Il dissesto idrogeologico della cava del Poligono di Chiaiano (aggiornamento al 14 gennaio 2008)

Aggiornamento dello stato del rischio idrogeologico

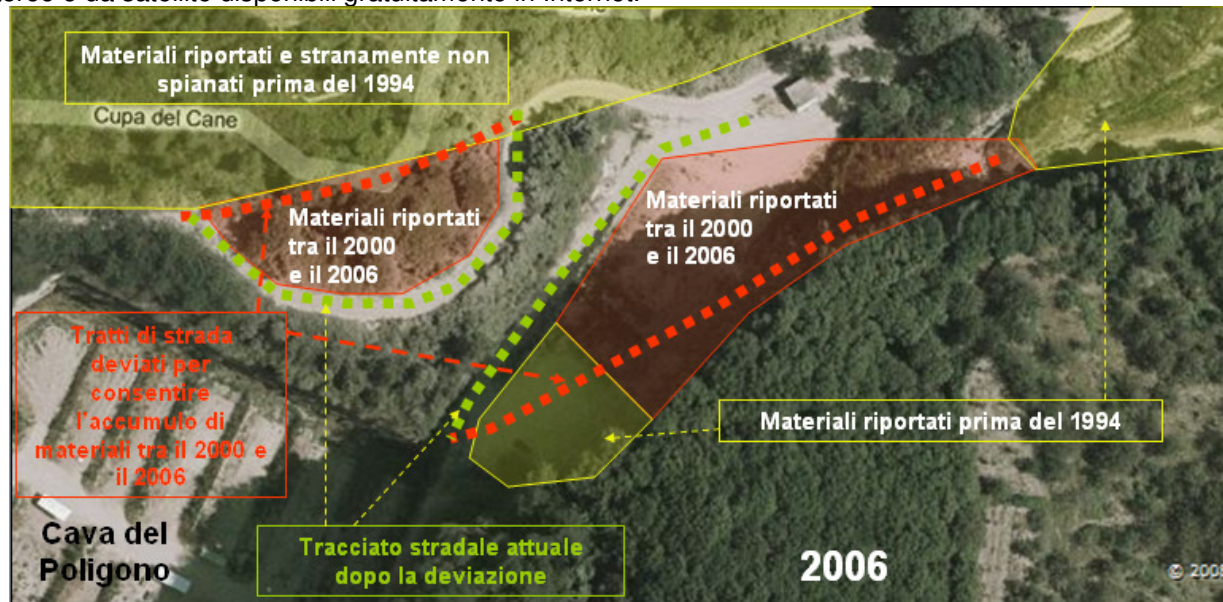
La figura 1 sottolinea che nell'area interessata dalla costruzione di vari manufatti previsti dal progetto di discarica sono stati effettuati consistenti sversamenti di materiali non noti fino al 2006; tra questi ultimi sono state rinvenute notevoli quantità di amianto. Nella figura 2 si osservano i consistenti accumuli di materiali non noti effettuati a circa 100 metri di distanza dalla Cava del Poligono verso sud est; si rileva che tra il 2000 e il 2006 è stata completamente colmata una cava di tufo con oltre 80 metri di materiali.

Figura 3: Il pericolo delle colate di fango che si possono innescare dalla parte alta dei versanti dove affiorano i sedimenti piroclastici sciolti poggianti sul tufo (dalla relazione di Ortolani e Spizuoco del luglio 2008)

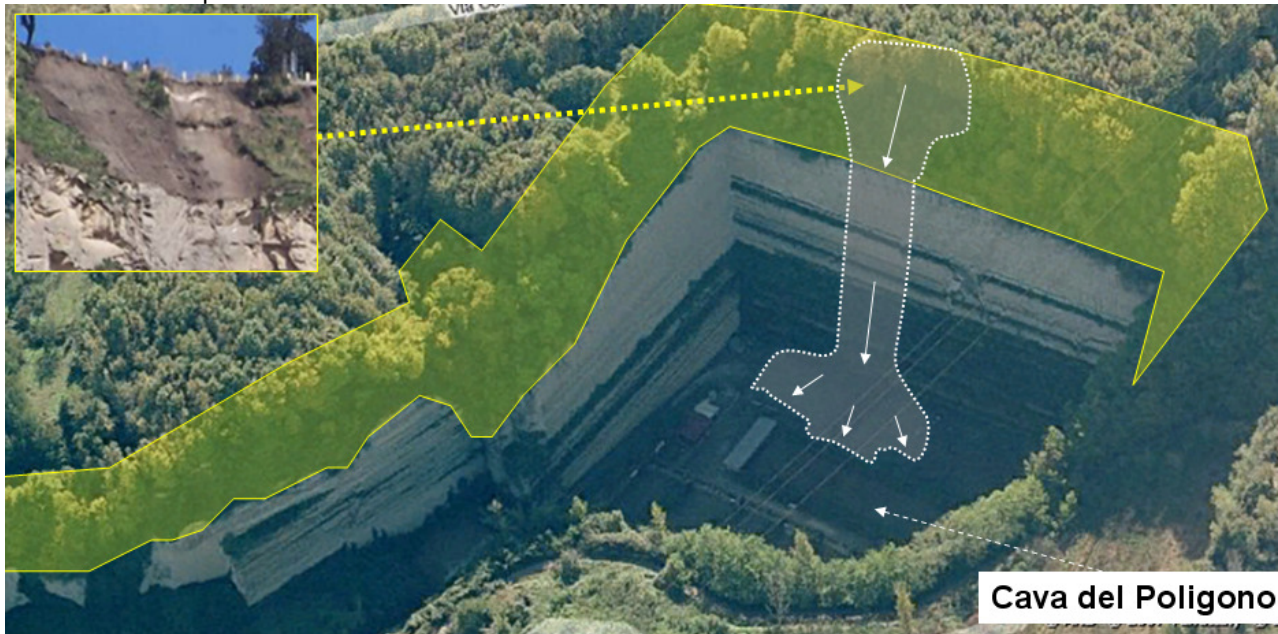
Si fa presente che circa il 50% delle pareti e del sottostante piazzale della cava dove sono in corso i lavori sono interessate dallo stesso pericolo come segnalato in precedenti relazioni dello scrivente e come di evince dalla figura 3.

Figura 4: Allagamento della Cava del Poligono rilevato dalla Web Cam il 3 gennaio 2009 (a sinistra) e il 13 gennaio 2009 (a destra)

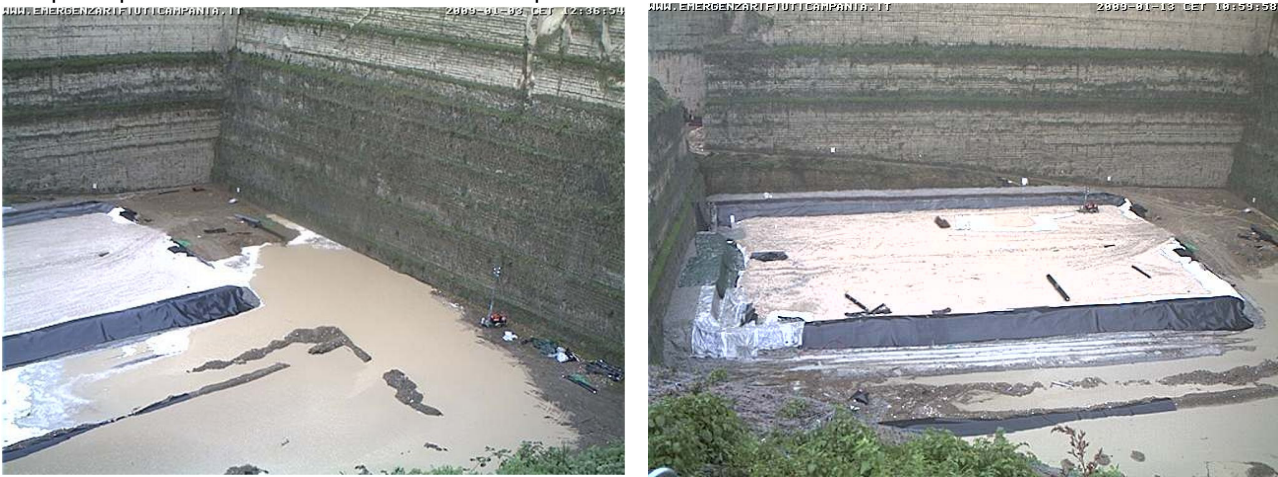
Tra dicembre 2008 e l'inizio di gennaio 2009 in seguito agli eventi piovosi si sono riversati acqua e fango che hanno allagato gran parte del piazzale di cava dove è in allestimento la vasca per contenere i rifiuti. Tali eventi confermano che non è stata effettuata la messa in sicurezza idraulica dell'area, propedeutica agli interventi di preparazione delle vasche sul piazzale di cava.
